Date	29 août 2025	N° 0000000000000000
		(Code de classement)
Destinataire	<b>Jonathan Allard, Ingénieur en gestion de projets</b> Direction de projets – Postes	Expéditeur <b>Dave Simard, ing., #5075105</b> Expertise intégrée – Routes et infrastructures Direction Sécurité des Barrages et Infrastructures
Copies	<b>Harmony Khodamorad, ing., Chef de projet IV</b> Direction de projets – Postes	Téléphone 418-624-5555    Télécopieur N/A #7302310 Simard.dave2@hydroquebec.com

Objet      **Optimisation du chemin d'accès permanent pour le projet du poste Jean-Jacques-Archambault**

Vue en plan préliminaire d'un chemin à vitesse réduite

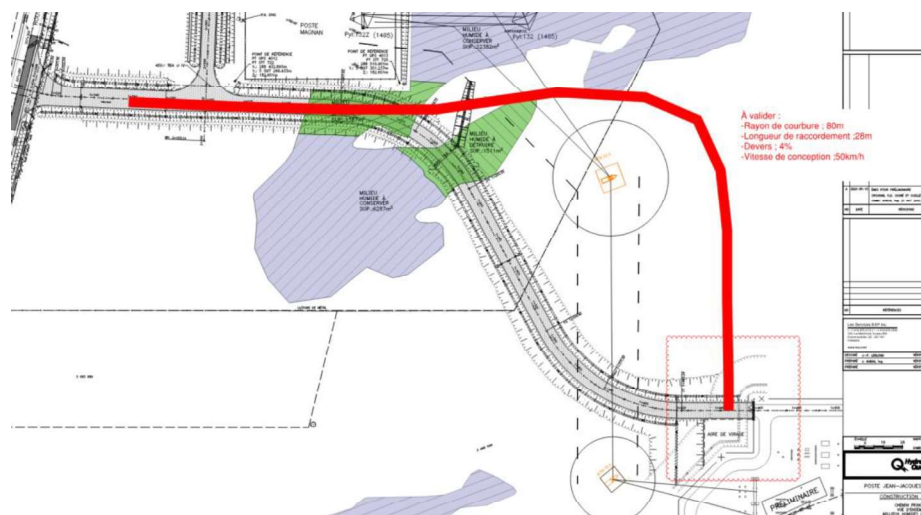
Réduction considérable de la vitesse de conception. La vitesse de conception abaissée à  $\pm 30$  km/h permet de mettre en place des rayons de courbure plus petits ce qui réduit de quelque peu l'impact sur le milieu humide. Le milieu humide MH96 est donc touché, mais sur une superficie légèrement moindre. Les rayons de courbure à  $\pm 50$  mètres ne sont cependant pas fonctionnels pour le transport de véhicule lourd et le transport hors norme. Des transports hors norme sont requis pour amener certains équipements dans le poste tel que les transformateurs. Un rayon de 50 mètres est insuffisant pour permettre le passage des véhicules hors norme en toute sécurité. De plus, l'utilisation au quotidien d'un accès à 30 km/h n'est pas efficace et conviviale.

Vue en plan du chemin proposé pour contourner le milieu humide MH96

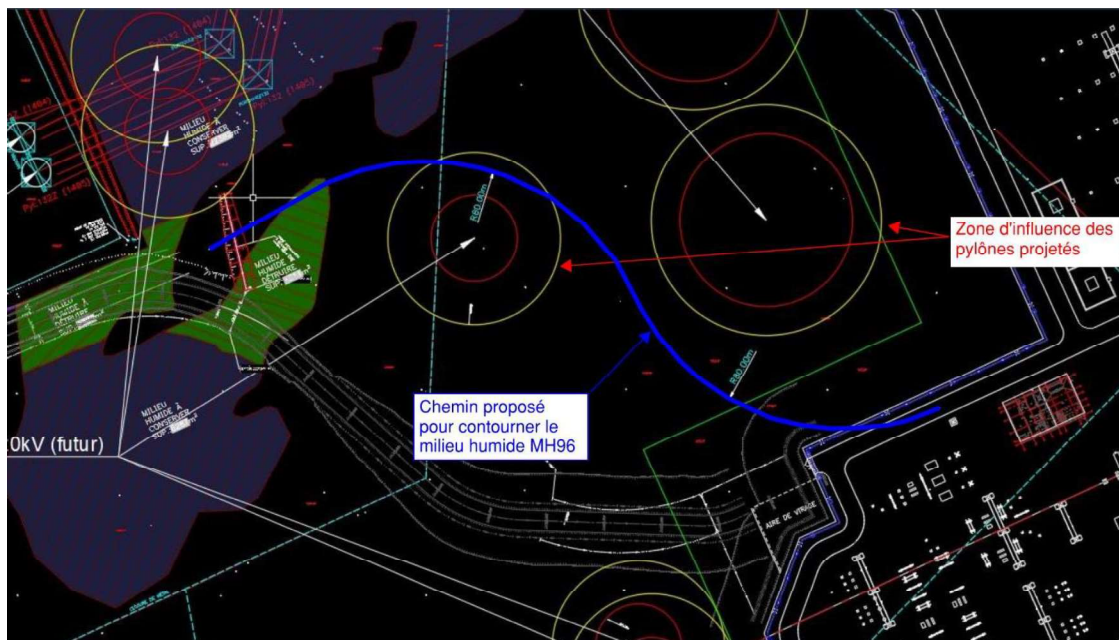
Il a été demandé à la firme EXP de vérifier la possibilité de contourner le milieu humide MH96 en passant par le Nord et en circulant autour des pylônes projetés. Après vérification préliminaire, EXP a été en mesure de confirmer que le tracé du chemin d'accès proposé n'est pas réalisable en raison du positionnement des pylônes projetés. En effet, pour respecter les critères (vitesse de base de 50 km/h et rayon minimal de 80 m), le chemin d'accès entrerait en conflit avec les zones d'influence des pylônes.

Vue en plan de la vérification faite par EXP du chemin proposé pour contourner le milieu humide MH96. Présence de conflit avec les zones d'influence (zone de protection) des pylônes

Vue en plan de la conception préliminaire superposé à la conception optimisée

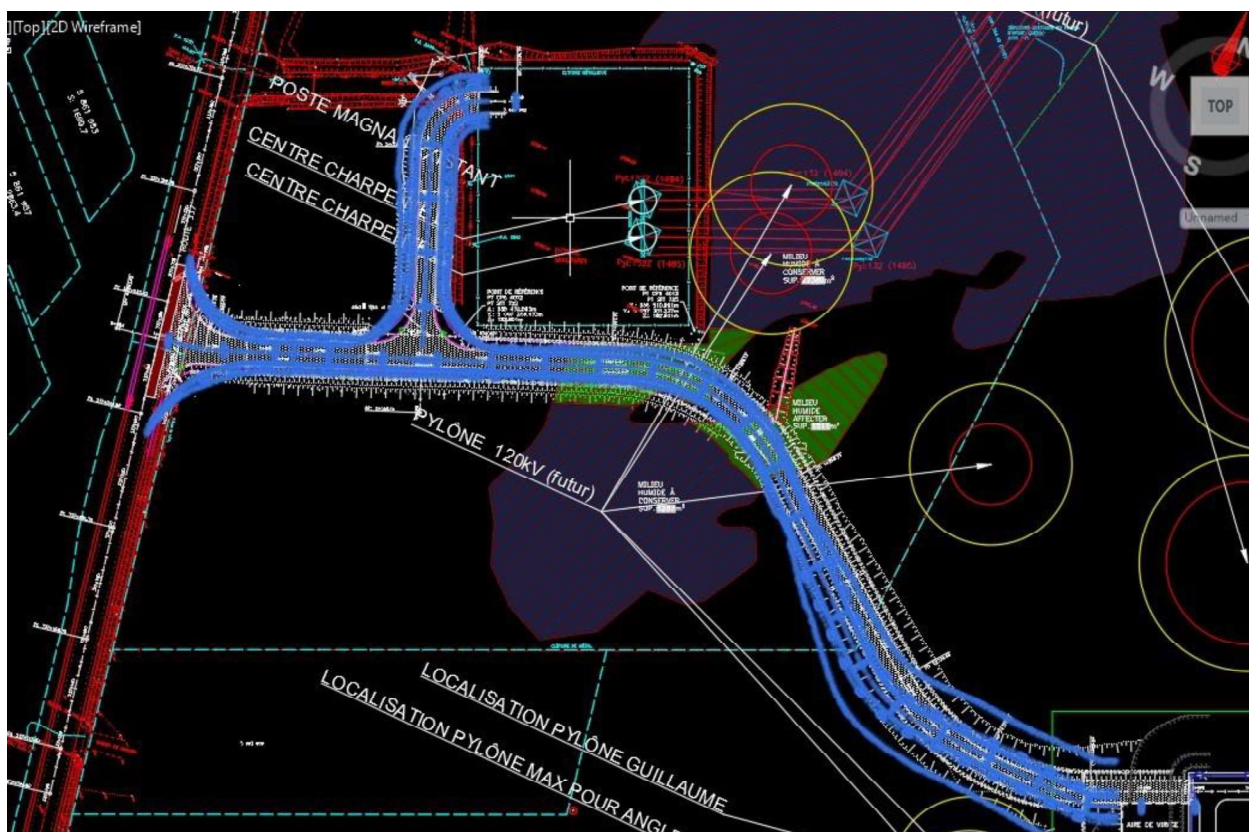
Il a été demandé à la firme EXP de procéder à l'optimisation du tracé existant pour essayer de limiter l'impact sur le milieu humide MH96. En considérant les critères de conception minimaux, EXP a été en mesure de faire simplement quelques ajustements, mais qui n'ont pas ou peu d'impact sur la superficie affectée du milieu humide. En fonction des longueurs de raccordement, de la topographie et de la conception détaillée du chemin d'accès, les modifications apportées sont très mineures. Vous pouvez constater dans la figure ci-dessous que le tracé en bleu est la version préliminaire qui avait été transmise au MELFFCP et le tracé en blanc en dessous est la conception optimisée réalisée par la firme EXP.
